泊発電所 3号炉

1号及び2号炉設置の洗浄排水処理系及びアスファルト固化装置 の共用取止めによる影響の概要について

令和5年10月17日
北海道電力株式会社

2. 共用取止めに関する経緯

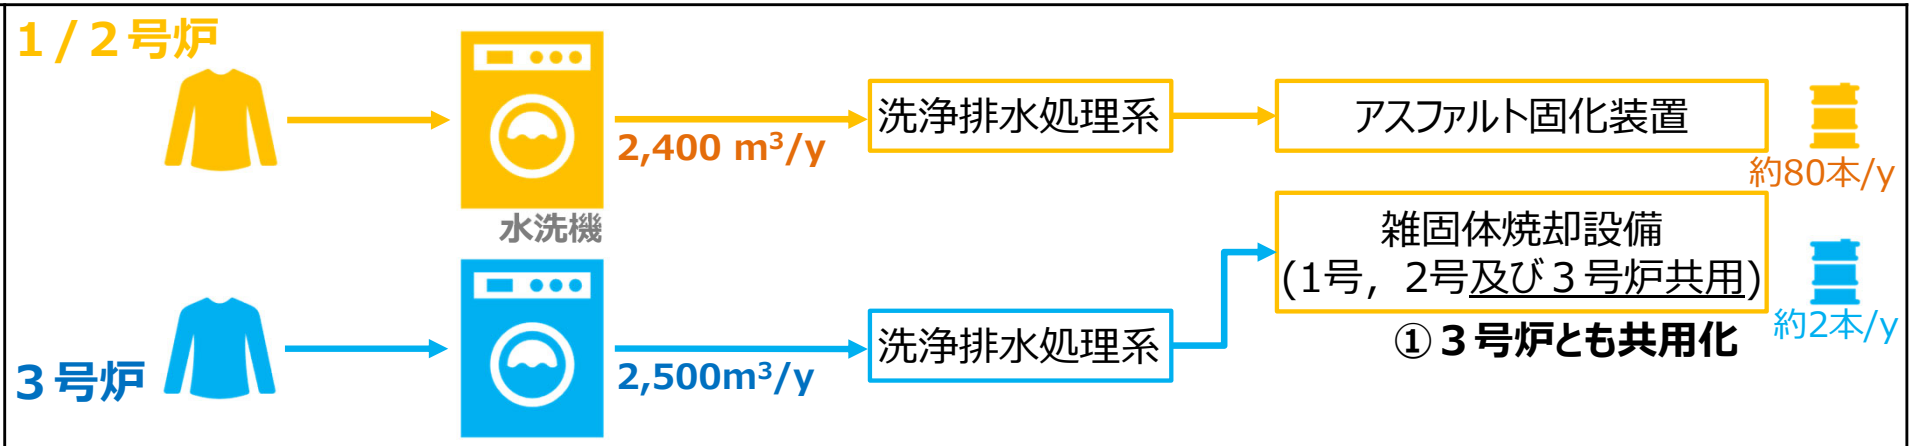
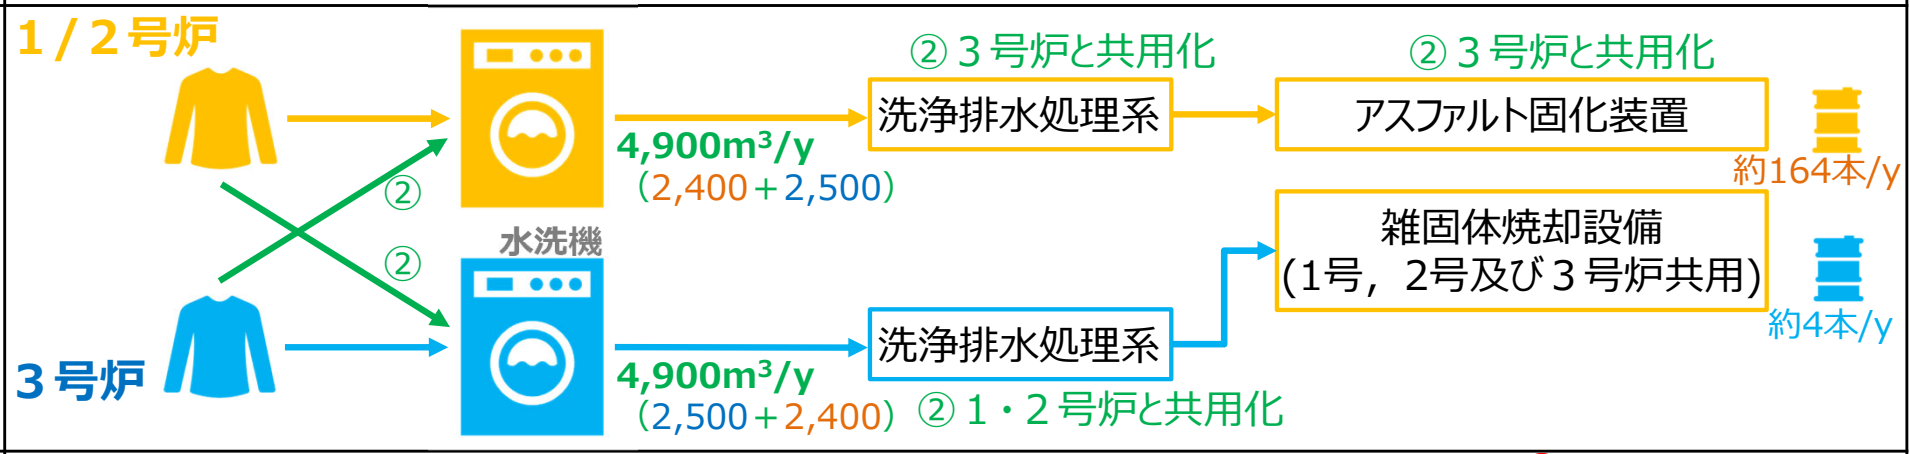
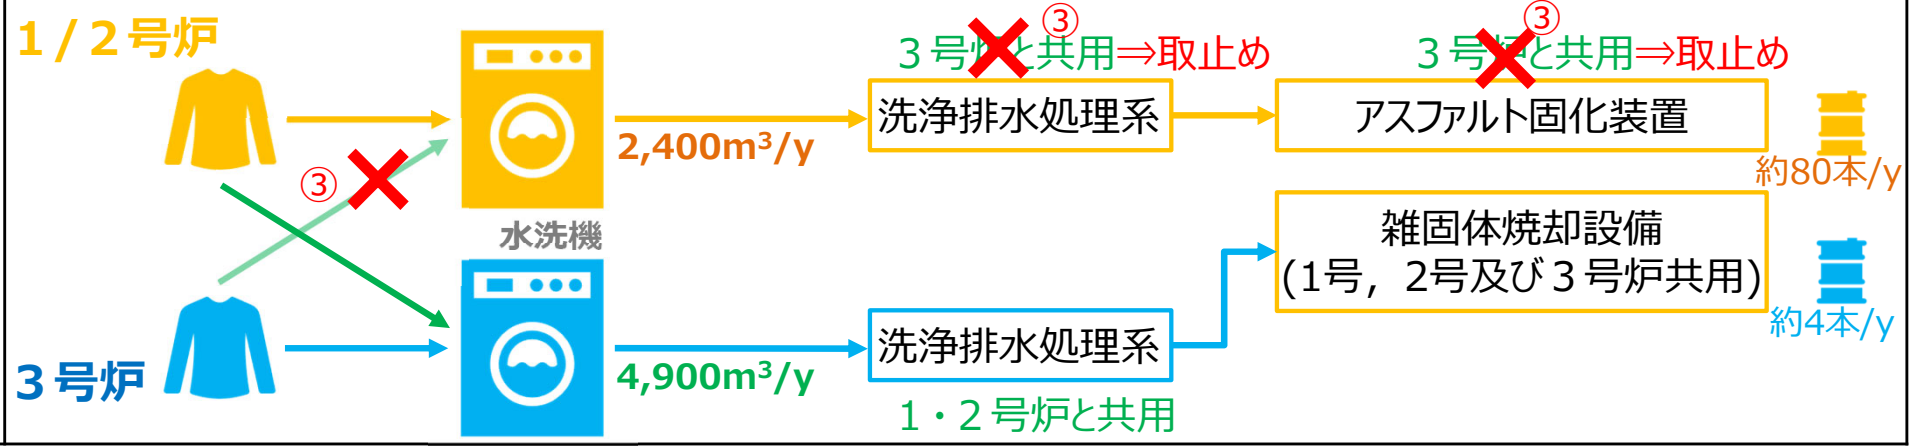
<p>① 3号炉増設時 (H15.7許可)</p>	<p>1号及び2号炉で使用する保護衣類等は1号及び2号炉で、3号炉で使用する保護衣類等は3号炉で洗たくすることとしていた。</p>
<p>② 共用化 (相互に洗たく物の 処理可能) (H22.11許可)</p>	<p>洗たく作業の運用効率化を図るため、1号及び2号炉で使用する保護衣類等を3号炉で、3号炉で使用する保護衣類等を1号及び2号炉で洗たくできるように、関係する設備を共用とした(設置変更許可は取得したものの、工事計画に係る手続きを行う前に新規規制基準施行となったことから、現状未認可状態であり、実運用には至っていない。)</p>
<p>③ 共用取止め 【今回審査】</p>	<p>3号炉に同様の設備を有していること及び3号炉の新規制基準適合性に係る審査においては、3号炉設置の設備を優先し、1号及び2号炉設置の設備については1号及び2号炉の新規制基準適合性に関する審査にて基準適合性を示すことから、3号炉で使用する保護衣類等を1号及び2号炉で洗たくするために共用とした1号及び2号炉の関連設備の共用を取止める。</p>

図1 放射性廃棄物廃棄設備系統概要図 (変更前)

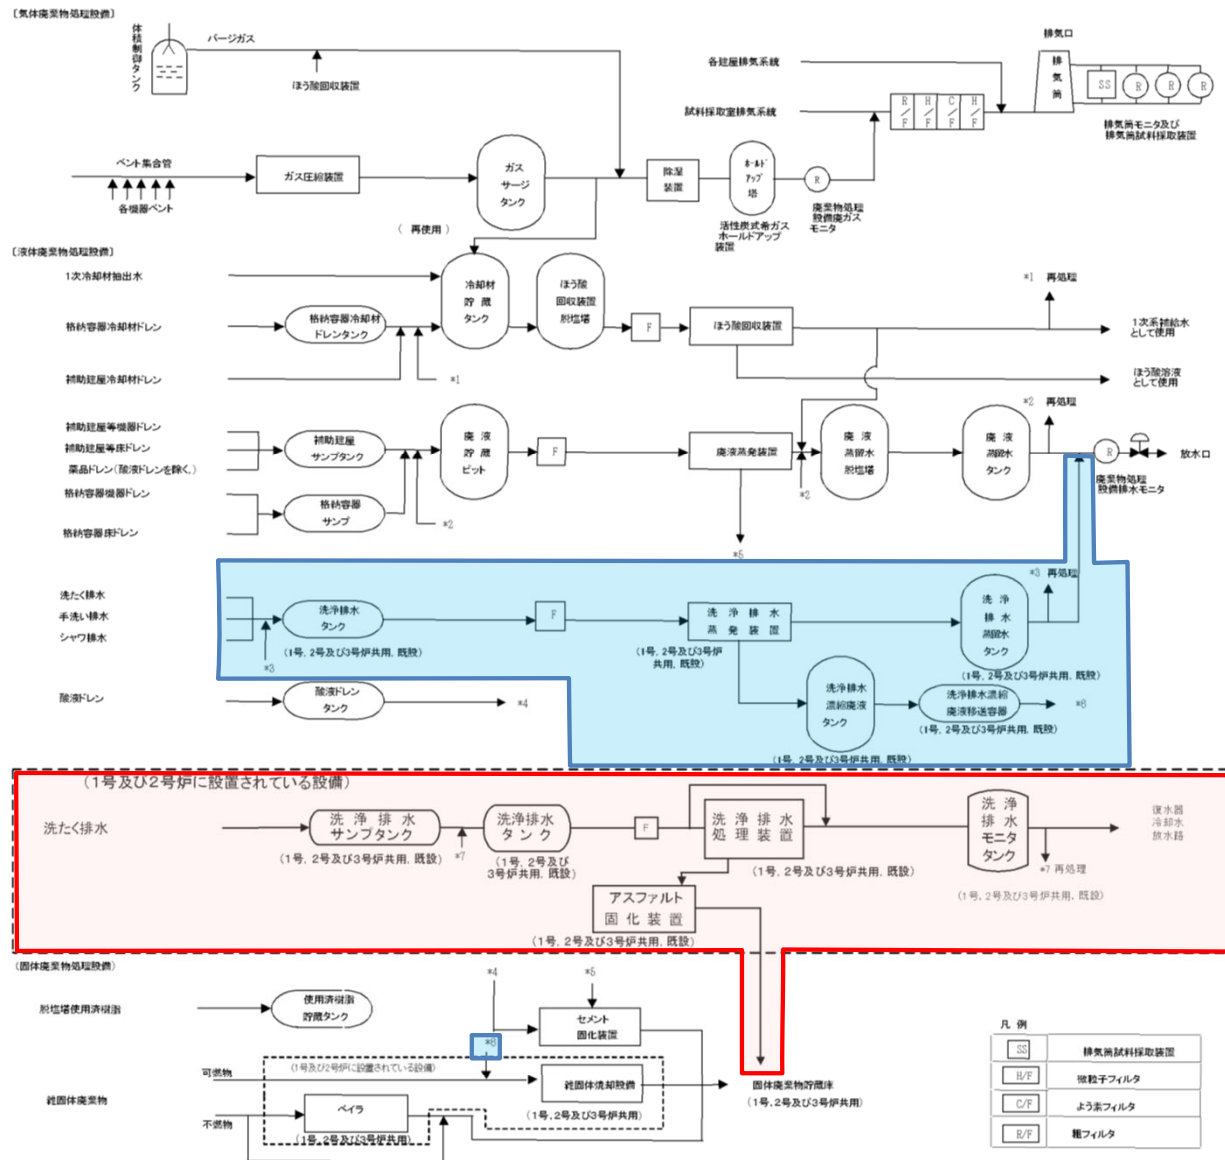
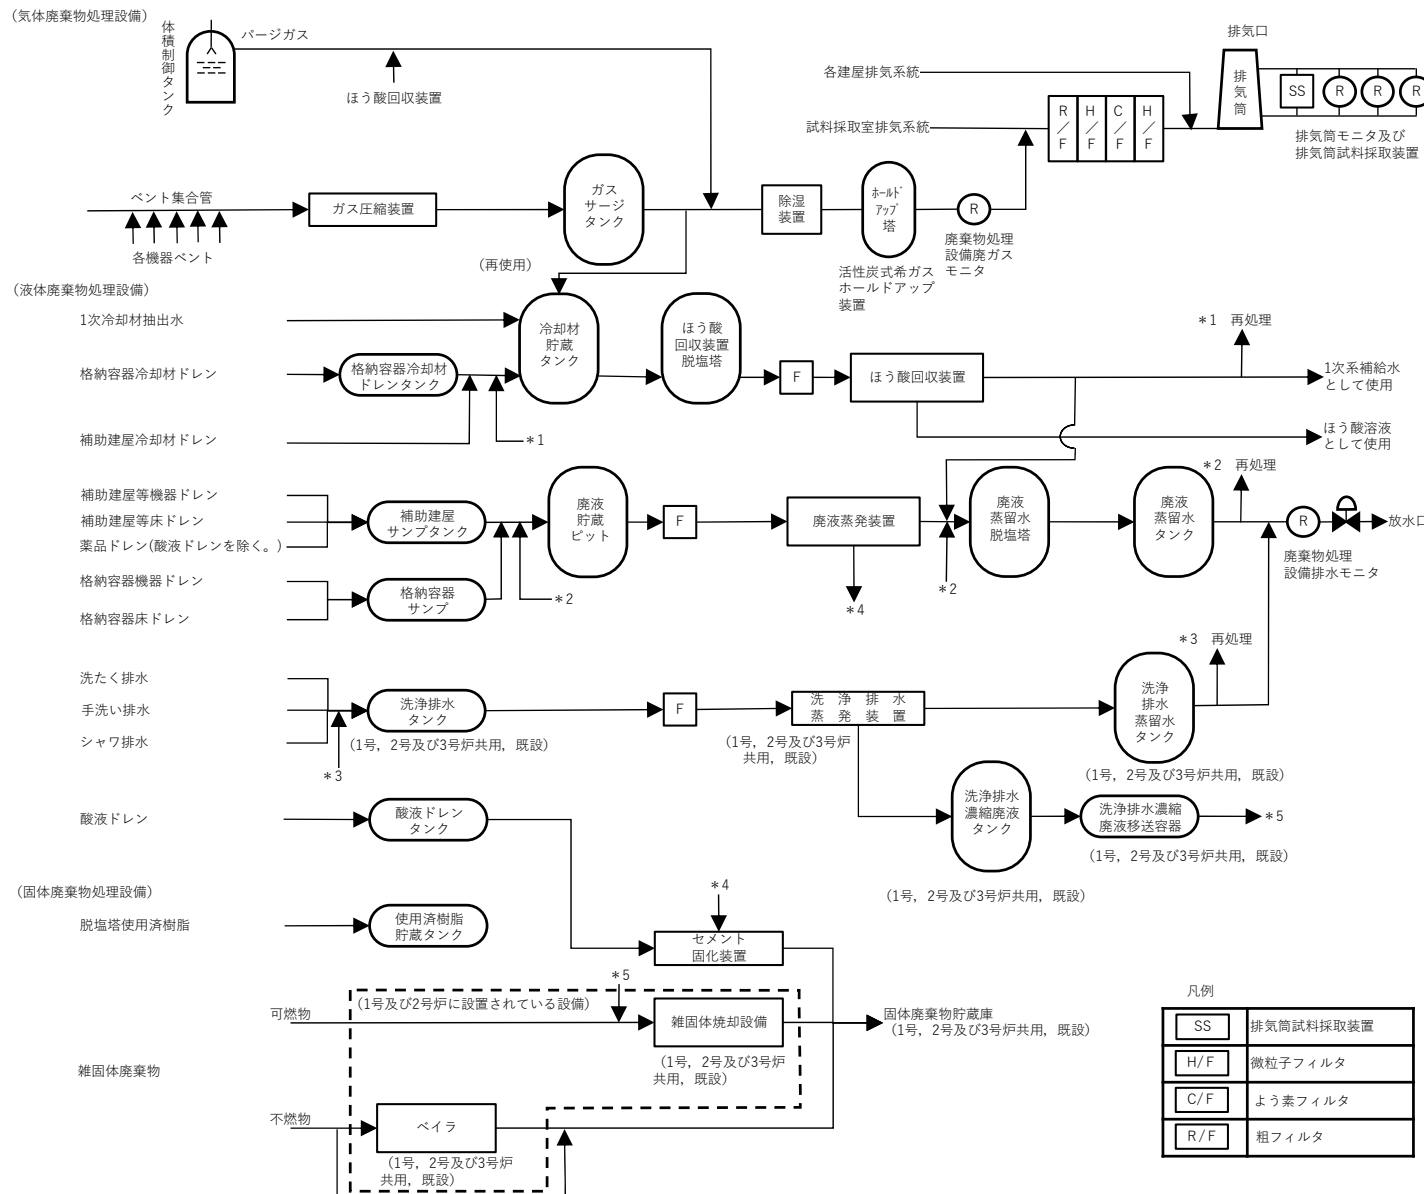
3号炉の発電用原子炉設置変更許可申請（平成25年7月8日申請）に係る基準適合性の説明として、以下の通り変更する。変更前後の放射性廃棄物廃棄設備系統概要図を図1、2に示す。

変更前	変更後
ト. 放射性廃棄物の廃棄施設の構造及び設備 (□) 液体廃棄物の廃棄設備 (1)構造 c. 洗浄排水処理系は、洗浄排水タンク（1号、2号及び3号炉共用、既設）、洗浄排水蒸発装置（1号、2号及び3号炉共用、既設）、洗浄排水蒸留水タンク（1号、2号及び3号炉共用、既設）等で構成する。	ト. 放射性廃棄物の廃棄施設の構造及び設備 (□) 液体廃棄物の廃棄設備 (1)構造 c. 洗浄排水処理系は、洗浄排水タンク（ <u>3号炉原子炉補助建屋内</u> 1号、2号及び3号炉共用、既設）、洗浄排水蒸発装置（1号、2号及び3号炉共用、既設）、洗浄排水蒸留水タンク（1号、2号及び3号炉共用、既設）等で構成する。

変更前	変更後
<p>(八) 固体廃棄物の廃棄設備 (1) 構造 固体廃棄物の廃棄設備（固体廃棄物処理設備）は、廃棄物の種類に応じて処理又は貯蔵保管するため、<u>濃縮廃液等のセメント固化装置及びアスファルト固化装置（1号、2号及び3号炉共用、既設）</u>、圧縮可能な雑固体廃棄物を圧縮するためのベイラ（1号、2号及び3号炉共用、既設）、焼却可能な雑固体廃棄物等を焼却するための雑固体焼却設備（1号、2号及び3号炉共用、既設）、使用済樹脂貯蔵タンク、固体廃棄物貯蔵庫（1号、2号及び3号炉共用、既設）等で構成する。</p> <p>洗浄排水濃縮廃液は、雑固体焼却設備で焼却処理後ドラム缶詰め又は<u>固化材（アスファルト）と混合してドラム缶内に固化し貯蔵保管する。</u></p> <p>また、その他の濃縮廃液等は、固化材（セメント）と混合してドラム缶内に固化し貯蔵保管する。</p>	<p>(八) 固体廃棄物の廃棄設備 (1) 構造 固体廃棄物の廃棄設備（固体廃棄物処理設備）は、廃棄物の種類に応じて処理又は貯蔵保管するため、濃縮廃液等のセメント固化装置、圧縮可能な雑固体廃棄物を圧縮するためのベイラ（1号、2号及び3号炉共用、既設）、焼却可能な雑固体廃棄物等を焼却するための雑固体焼却設備（1号、2号及び3号炉共用、既設）、使用済樹脂貯蔵タンク、固体廃棄物貯蔵庫（1号、2号及び3号炉共用、既設）等で構成する。</p> <p>洗浄排水濃縮廃液は、雑固体焼却設備で焼却処理後ドラム缶に<u>詰めて貯蔵保管する。</u></p> <p>また、その他の濃縮廃液等は、固化材（セメント）と混合してドラム缶内に固化し貯蔵保管する。</p>

条文	系統・設備	影響評価
12条	洗浄廃水処理系 アスファルト固化装置	1号及び2号炉設置の洗浄排水タンクを含む洗浄排水処理系及びアスファルト固化装置については、共用を取止めた場合であっても、必要な機能は、3号炉設置の洗浄排水処理系等で確保されることから、安全性への影響はない。
27条	洗浄排水処理系	<ul style="list-style-type: none"> 3号炉で使用する保護衣類等は、3号炉のほか1号及び2号炉においても洗たくを行う運用を計画していたが、このうち1号及び2号炉で洗たくを行う運用を取止め、3号炉で使用する保護衣類等は3号炉のみで洗たくを行い、その廃液は3号炉設置の洗浄排水処理系で処理することから、1号及び2号炉設置の洗浄廃水処理系の3号炉との共用を取止める。平常運転時に3号炉で使用する保護衣類等の洗たく排水等の推定発生量は約2,500m³/yであるが、3号炉設置の洗浄排水処理系は3号炉の運用に必要な容量(年間処理可能容量：約7,440m³/y)を有しており、処理可能である。3号炉設置の洗浄排水処理系は、引き続き1号及び2号炉と共用を続けるが、1号及び2号炉で使用する保護衣類等の洗たくについては、1号及び2号炉で洗たくを行う又は3号炉の洗たくを優先したうえで、3号炉設置の洗浄排水処理系の裕度の範囲で行うものとする。1号、2号及び3号炉で使用する保護衣類等を合算した洗たく排水等の推定発生量は約4,900m³/y（1号及び2号炉：約2,400m³/y、3号炉：約2,500m³/y）であり、3号炉設置の洗浄排水処理系で処理可能な範囲である。従って、1号及び2号炉設置の洗浄排水処理系の共用を取止めることによる、洗たく排水の処理能力に影響はない。 1号及び2号炉設置の洗浄排水処理系並びに3号炉設置の洗浄排水処理系は、どちらも液体状の放射性物質の漏えいの防止及び敷地外への管理されない放出を防止することを考慮した設計としており、それぞれ別の建屋に設置し1号及び2号炉と3号炉の設備を接続したものはなく、共用取止め後においても、設備の変更はないことから共用取止めによる漏えい防止の設計に影響はない。

アスファルト固化装置	<ul style="list-style-type: none"> 1号及び2号炉設置のアスファルト固化装置は、1号、2号及び3号炉で使用する保護衣類等を1号及び2号炉で洗たくした場合に発生する洗たく排水等について1号及び2号炉設置の洗浄排水処理系で処理した濃縮廃液を固化材（アスファルト）とともにドラム缶内に固化するために用いる計画であった。今回、1号及び2号炉設置の洗浄排水処理系及びアスファルト固化装置の共用取止めに伴い、1号及び2号炉設置のアスファルト固化装置は、1号及び2号炉で使用する保護衣類等の洗たくで発生する洗たく排水等を処理した濃縮廃液のみを処理する。3号炉設置の洗浄排水処理系で発生する洗浄排水濃縮廃液の処理は、1号及び2号炉設置のアスファルト固化装置を使用しておらず、引き続き洗浄排水濃縮廃液移送容器で1号及び2号炉と共用する雑固体焼却設備に移送し、焼却処理後、ドラム缶に詰めて貯蔵保管する現状の運用を継続する。従って、1号及び2号炉設置のアスファルト固化装置の共用を取止めることによる、3号炉の洗たく排水の処理能力に影響はない。 1号及び2号炉設置のアスファルト固化装置は、廃棄物の処理過程において放射性物質の散逸等の防止を考慮した設計としており、3号炉の設備と接続したものはなく、共用取止め後においても、設備の変更はないことから3号炉の共用取止めによる散逸防止の設計に影響はない。

条文	系統・設備	影響評価
28条	固体廃棄物貯蔵庫	<p>1号及び2号炉設置の洗浄排水処理系及びアスファルト固化装置の共用を取止めることに伴い、固体廃棄物のうち1号及び2号炉の濃縮廃液固化物の発生量が減少するものの（変更前：約342本（内、洗浄排水の濃縮廃液固化物：約164本）⇒変更後：約307本（内、洗浄排水の濃縮廃液固化物：約80本））、年間推定発生量については廃棄物処理設備等の運用によって生じ得る変動を想定して設定（約400本）しており、共用取止めの前後において変更がない。運転中の洗浄排水の濃縮廃液固化物の発生量は、約32本となっている。</p> <p>また、3号炉は、共用化を取止めないことから、洗浄排水濃縮廃液の焼却灰を含む雑固体廃棄物の年間推定発生量は約400本（内、洗浄排水の濃縮廃液の焼却灰：約4本）で変更がない。運転中の洗浄排水の濃縮廃液の焼却灰の発生量は、約1本となっている。</p> <p>なお、固体廃棄物貯蔵庫の貯蔵保管能力は約18,000本であり、必要に応じて、固体廃棄物を廃棄事業者の廃棄施設へ廃棄する。</p> <p>よって、洗浄排水処理系及びアスファルト固化装置の共用を取止めても、年間推定発生量に変更はなく、固体廃棄物貯蔵庫の放射性固体廃棄物の貯蔵及び管理に影響はない。また、設置変更許可申請書の記載に変更はない。</p>
